Ministero dell'Ambiente e della Sicurezza Energetica

Parere n. 488 del 17 luglio 2023

Istruttoria VIA					
Progetto:	Porto di Venezia. Terminal Autostrade del Mare - Piattaforma Logistica Fusina					
	ID_VIP 8081					
Proponente:	Autorità di Sistema Portuale del Mare Adriatico Settentrionale

Figura 4.9: Inquadramento planimetrico sottoservizi da completare

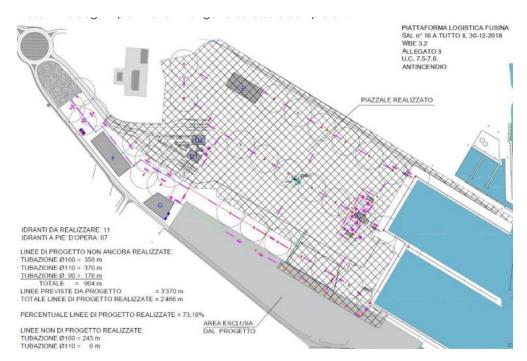
Per quanto riguarda le opere ancora da realizzare gli interventi di scavo e interramento dei cavidotti comporteranno la movimentazione di un quantitativo molto contenuto di terreno a oggi sterrato.

Infatti, il Proponente evidenzia che movimenterà "un quantitativo molto contenuto di terreno" non meglio specificato, probabilmente relativo alla realizzazione di 904 m di linee di progetto come riportato Figura 4.9 del doc. "Rel.01_AdSPMAS_SIA_rev01.pdf", ma non relaziona in merito alle volumetrie prodotte ed alla loro gestione.
